## **Dodatek č. 2 ke Smlouvě o dílo ze dne 05. 02. 2021**

Název VZ	„NEMOCNICE NA BULOVCE - INTENZIVNÍ LŮŽKO PRO PACIENTY S PODEZŘENÍM NA VYSOCE NEBEZPEČNOU
Objednatel	Fakultní nemocnice na Bulovce
Zhotovitel	Hoyer Praha s.r.o.

# Protokol o změně díla

Změnový list č. 1

## TECHNICKÝ LIST Zdrojový most

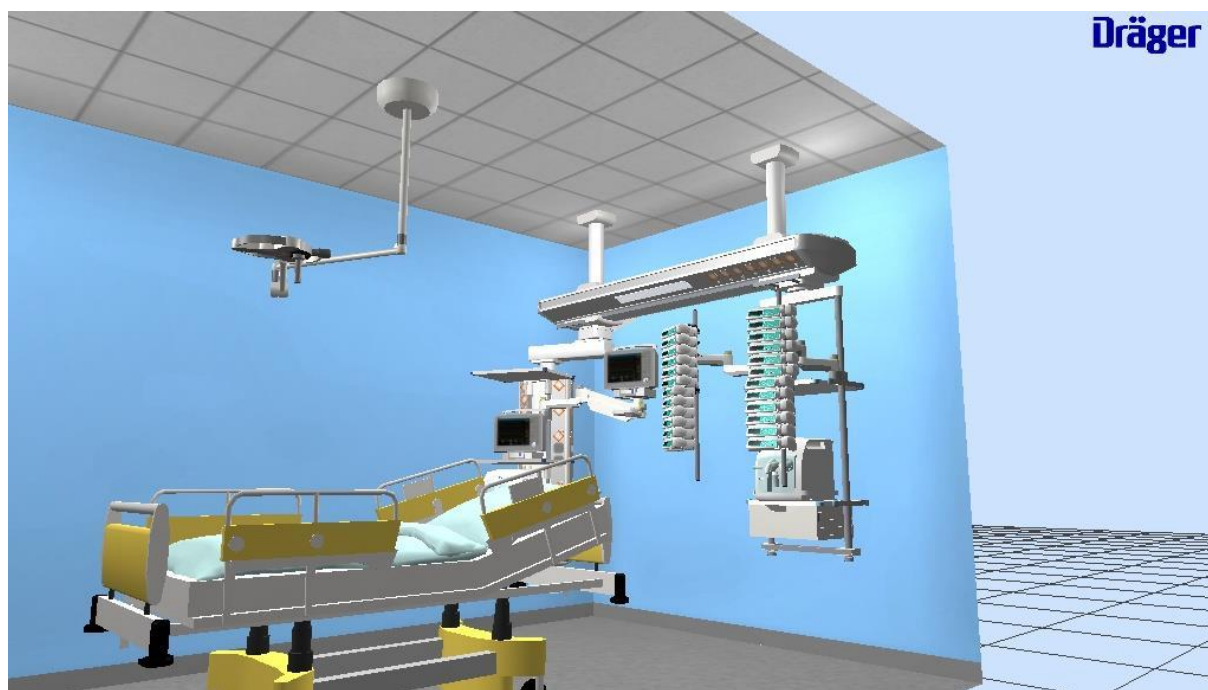
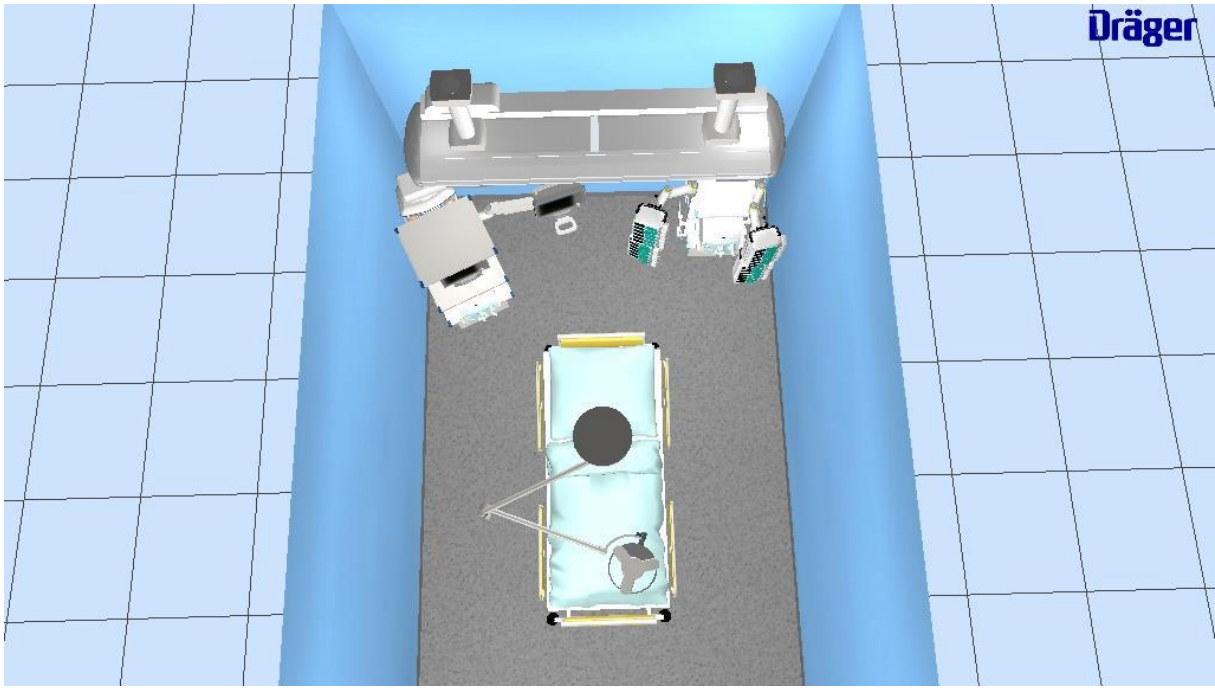
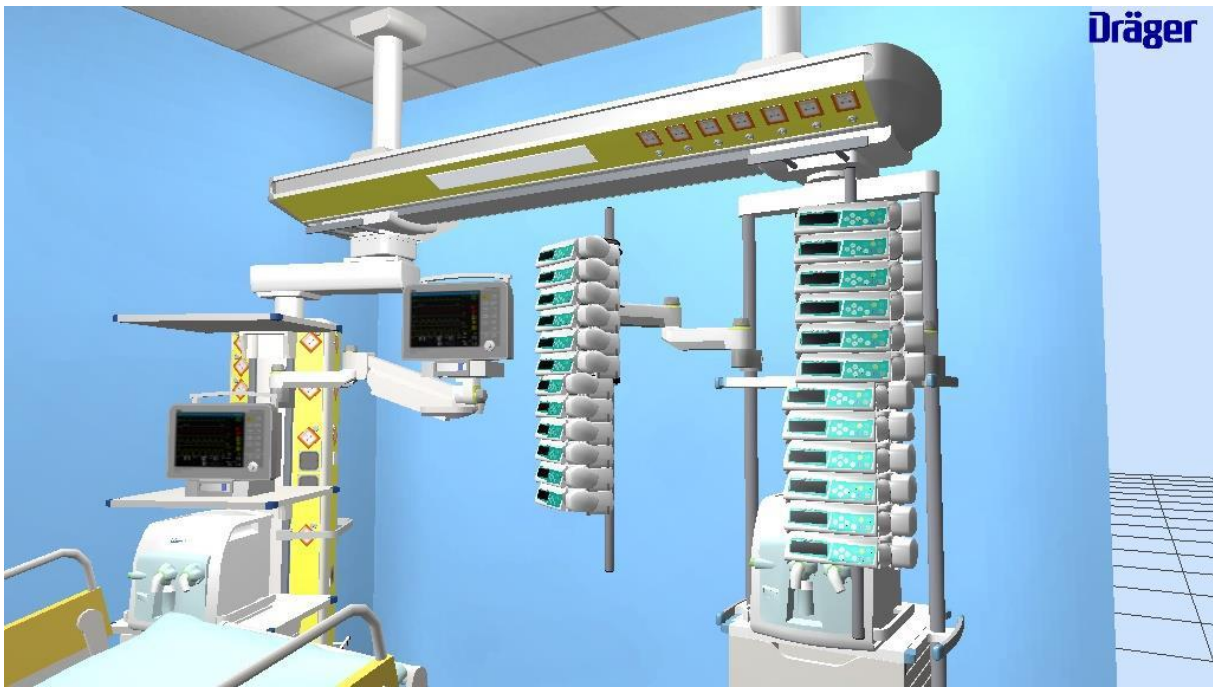
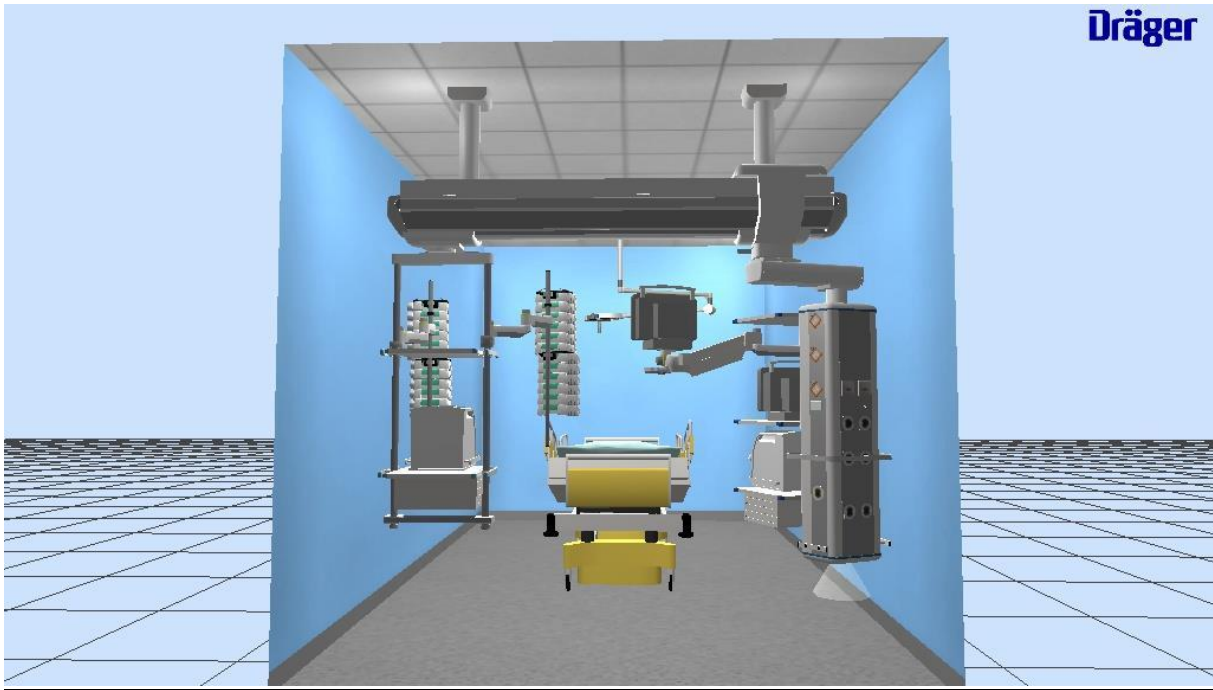
Předmět díla:	„NEMOCNICE NA BULOVICE - INTENZIVNÍ LŮŽKO PRO PACIENTY S PODEZŘENÍM NA VYSOCE NEBEZPEČNOU NÁKAZU“ – DODÁVKA INFEKČNÍHO BOXU S ÚROVNÍ BSL 3 VČ. PŘÍSLUŠENSTVÍ“		
Objekt:	Budova č.7		
Objednatel:	Fakultní nemocnice na Bulovce		
Zhotovitel:	Hoyer Praha s.r.o.		
Objednatel:	Ing. Václav Studený		
Projektant:	DOMY, spol. s r.o.		
<b>Popis změny: Nutné provedení změn z hlediska provozního a technologického</b>			
Změna osazení zdrojového mostu na základě požadavku Objednatele. Důvodem bylo sjednocení osazení zdrojových mostů v rámci celé JIP.			
Číslo místnosti 105			
Položka:			
Medicínální most kotvený do stropu s osazením

1x Zdrojový most celkové délky 2440 mm

Rozteč nohou na osu je 1600mm, pro kotvení je nutné dodržet podélnou osu!!

**Po instalaci nejdou přehazovat strany!! Je nutné určit na které bude sloupová hlava!!!**

### Směšovací dekontaminační zařízení OPAL 4

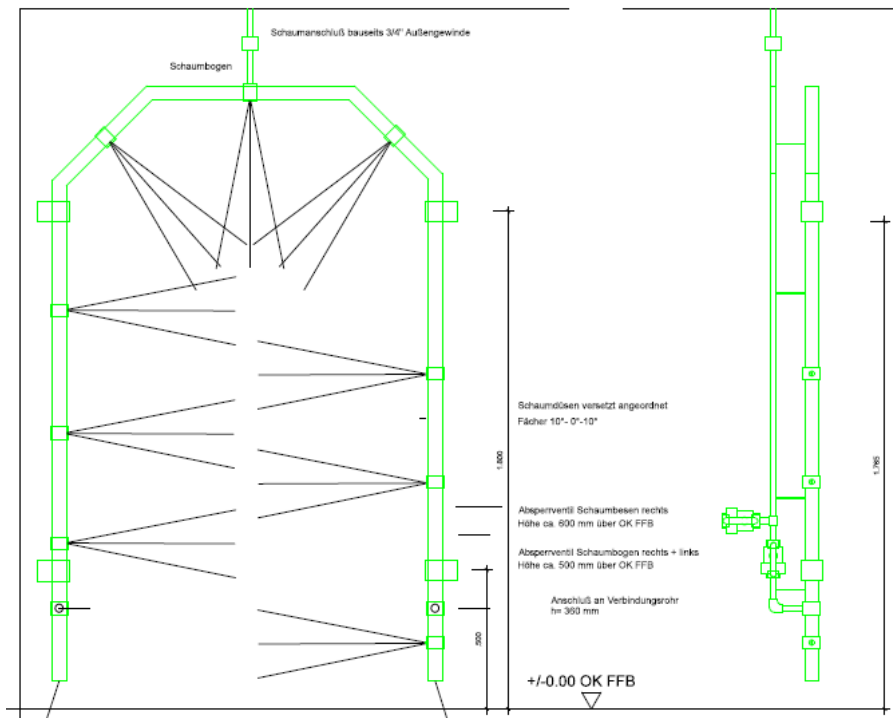
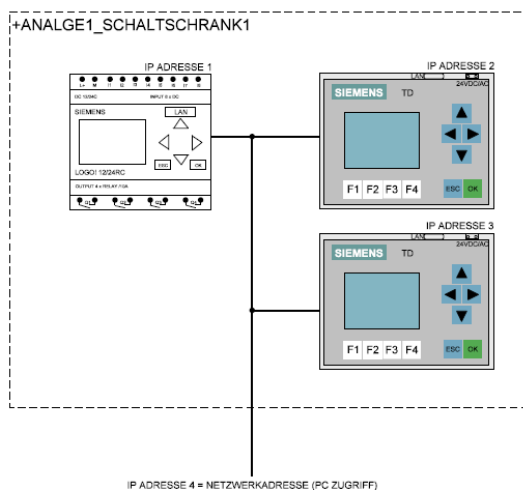
Předmět díla:	„NEMOCNICE NA BULOVICE - INTENZIVNÍ LŮŽKO PRO PACIENTY S PODEZŘENÍM NA VYSOCE NEBEZPEČNOU NÁKAZU“ – DODÁVKA INFEKČNÍHO BOXU S ÚROVNÍ BSL 3 VČ. PŘÍSLUŠENSTVÍ“		
Objekt:	Budova č.7		
Objednatel:	Fakultní nemocnice na Bulovce		
Zhotovitel:	Hoyer Praha s.r.o.		
Objednatel:	Ing. Václav Studený		
Projektant:	DOMY, spol. s r.o.		
<b>Popis změny: Nutné provedení změn z hlediska provozního a technologického</b>			
Došlo k úpravě technologického řešení přípravy dekontaminačního roztoku a k zálohování celého systému z důvodu bezpečnosti. Nahrazeno zařízením pro přímé směšování vody a dekontaminačního přípravku s volbou aplikace dekontaminační pěny nebo roztoku. Mj. byla vyřešena nekontrolovatelná degradace dezinfekčního roztoku - tedy jeho neúčinnosti. Původní technologické řešení bylo změněno i z důvodu nadměrného statického zatížení podlah, jelikož byla během realizace odhalena skutečnost, že podlahy. resp. stropy v celém objektu obsahují nemalé strukturální praskliny a bylo by nutné provést nákladné zpevnění.

Technologie dekontaminace je řešena na principu sprchování osob a předmětů v dekontaminační komoře prostřednictvím pěny. Systém je kompletně zdvojen k maximalizaci spolehlivosti. Tzn. dva sprchovací rámy v dekontaminační kabině jsou obsluhováni dvěma identickými na sobě nezávislými směšovacími zařízeními s autonomním elektronickým řízením. Základní komponenty jsou směšovací zařízení Opal 04, kompresor vzduchu Schneider a PLC Siemens. Technologie dekontaminace je integrována do systému MaR. Elektronické řízení umožňuje plnoautomatický provoz, který lze také spustit přímo z dekontaminační kabiny či ze sesterny. Průběh je řízen nastavitelným časem. Probíhá sledování provozních stavů s hlášením poruch při poklesu tlaku přírodní vody či stlačeného vzduchu, stejně jako hlášení minimální hladiny kanystrů s chemií (Wofasteril a Alcapur). Externí display v dekontaminační kabině ukazuje provozní stav a hlášení poruch. Tyto údaje jsou zobrazeny na monitoru v sesterně.

## TECHNICKÝ LIST Úpravna vody

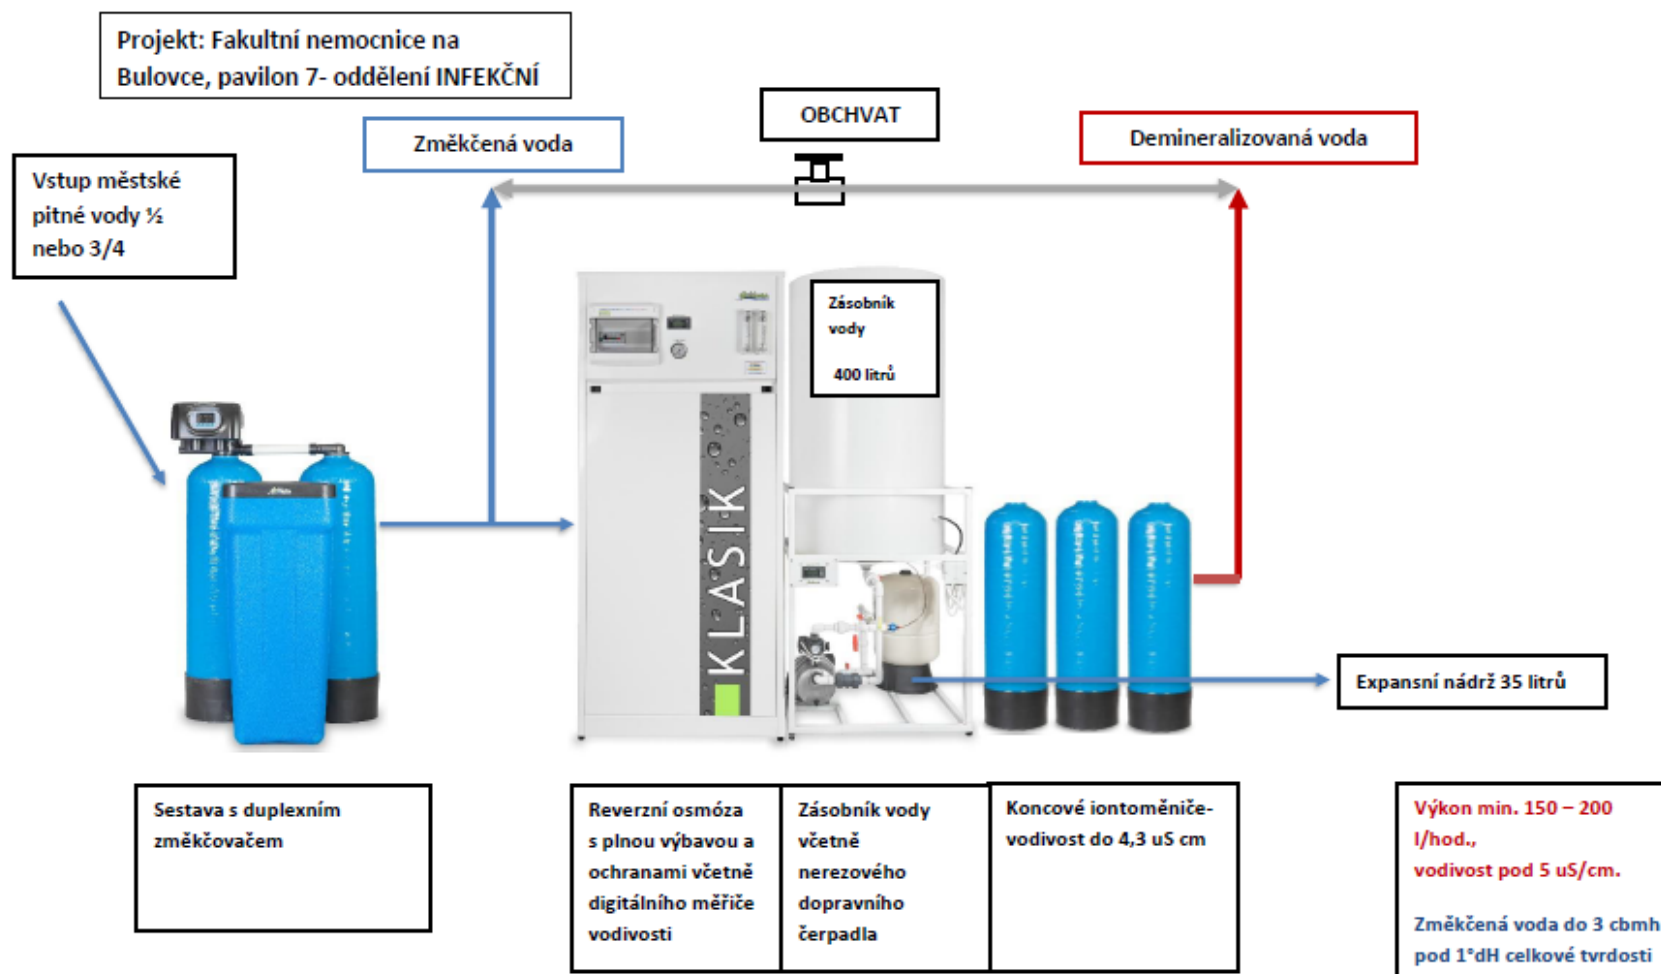
Předmět díla:	„NEMOCNICE NA BULOVCE - INTENZIVNÍ LŮŽKO PRO PACIENTY S PODEZŘENÍM NA VYSOCE NEBEZPEČNOU NÁKAZU“ – DODÁVKA INFEKČNÍHO BOXU S ÚROVNÍ BSL 3 VČ. PŘÍSLUŠENSTVÍ“			
Objekt:	Budova č.7			
Objednatel:	Fakultní nemocnice na Bulovce			
Zhotovitel:	Hoyer Praha s.r.o.			
Objednatel:	Ing. Václav Studený			
Projektant:	DOMY, spol. s r.o.			
<b>Popis změny: Nutné provedení změn z hlediska provozního a technologického</b>				
Objednatel v průběhu realizace rozhodl, že jeho stávající úpravna vody je za hranici životnosti a zároveň je její kapacita nedostačující. Objednatel požaduje novou úpravnu vody.

**GW KLASIK 150 včetně duplexního změkčení a zásobníku 400 litrů**

## TECHNICKÝ LIST Zákrokové svítidlo

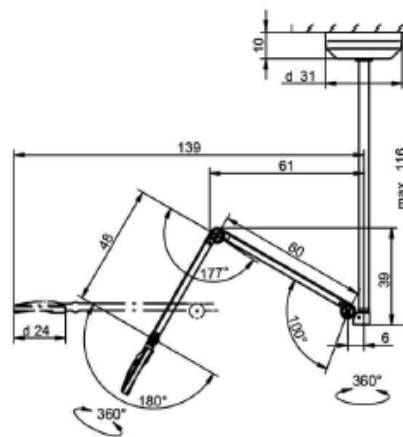
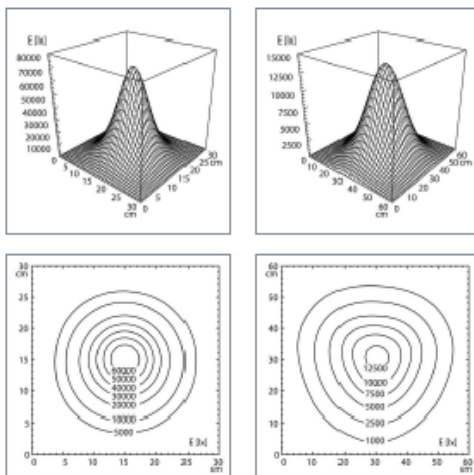
Předmět díla:	„NEMOCNICE NA BULOVICE - INTENZIVNÍ LŮŽKO PRO PACIENTY S PODEZŘENÍM NA VYSOCE NEBEZPEČNOU NÁKAZU“ – DODÁVKA INFEKČNÍHO BOXU S ÚROVNÍ BSL 3 VČ. PŘÍSLUŠENSTVÍ“			
Objekt:	Budova č.7			
Objednatel:	Fakultní nemocnice na Bulovce			
Zhotovitel:	Hoyer Praha s.r.o.			
Objednatel:	Ing. Václav Studený			
Projektant:	DOMY, spol. s r.o.			
<b>Popis změny: Nutné provedení změn z hlediska provozního a technologického</b>				
V projektu absentovalo zákrové svítidlo.				
Objednatel požaduje jeho instalaci za účelem sjednocení všech pokojů JIP.

VISIANO 20-2 C T1 D15450000

## TECHNICKÝ LIST Kompresor pro autokláv

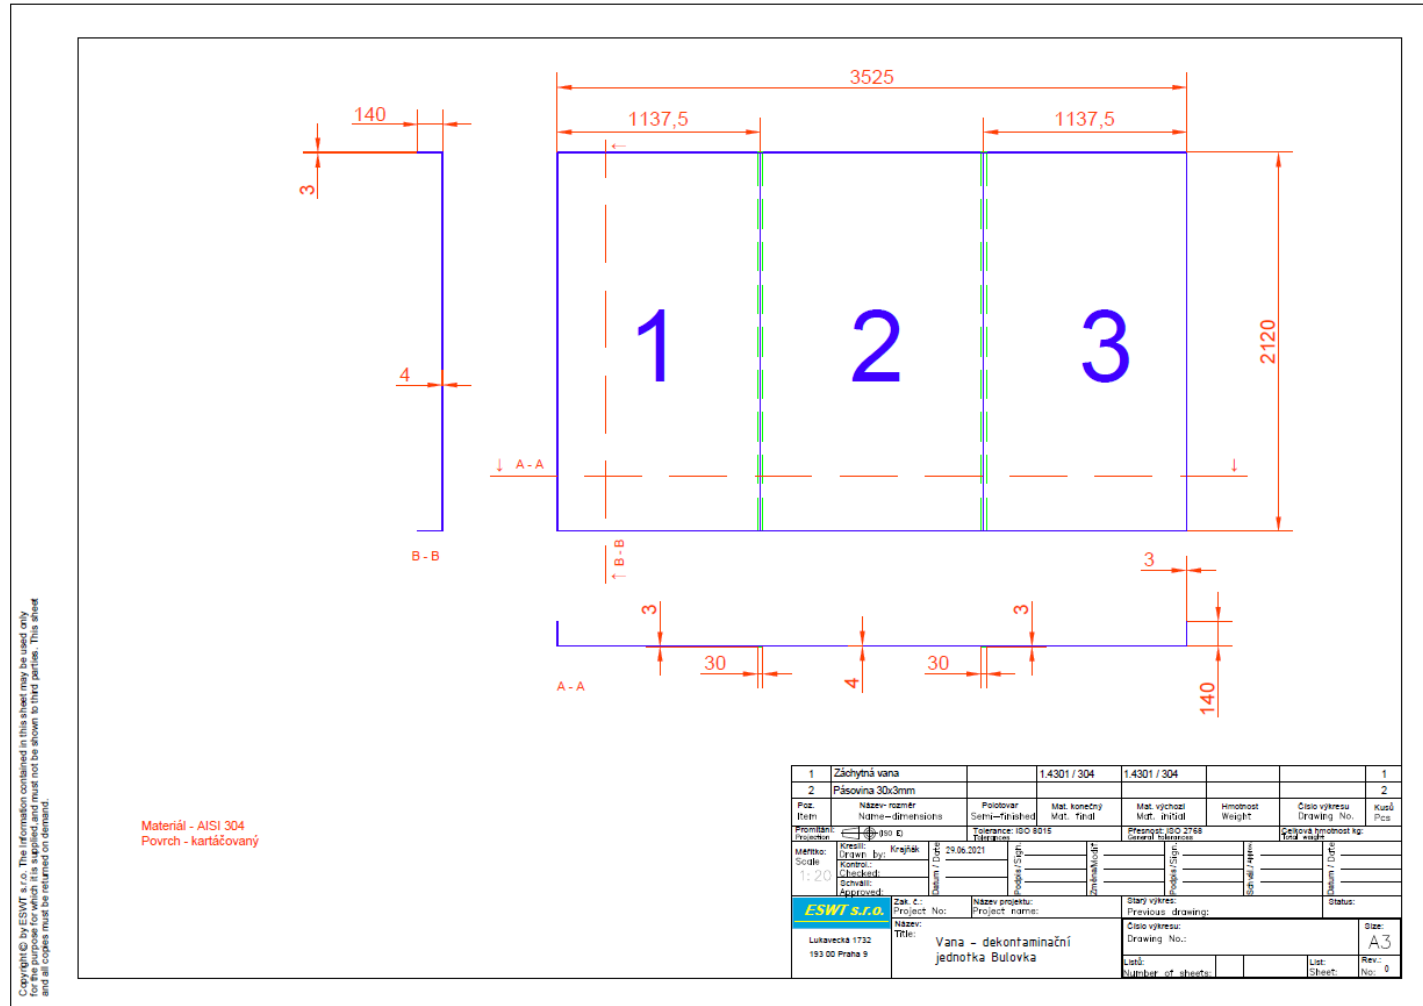
Předmět díla:	„NEMOCNICE NA BULOVICE - INTENZIVNÍ LŮŽKO PRO PACIENTY S PODEZŘENÍM NA VYSOCE NEBEZPEČNOU NÁKAZU“ – DODÁVKA INFEKČNÍHO BOXU S ÚROVNÍ BSL 3 VČ. PŘÍSLUŠENSTVÍ“			
Objekt:	Budova č.7			
Objednatel:	Fakultní nemocnice na Bulovce			
Zhotovitel:	Hoyer Praha s.r.o.			
Objednatel:	Ing. Václav Studený			
Projektant:	DOMY, spol. s r.o.			
<b>Popis změny: Nutné provedení změn z hlediska provozního a technologického</b>				
Kompresor pro autokláv Fedegari. Objednatel v průběhu realizace zjistil, že nemohl z technologického hlediska zajistit přívod stlačeného vzduchu k autoklávu.				
Objednatel požadoval dodání.

### Schneider UNM 360-8-40 WXM Clean
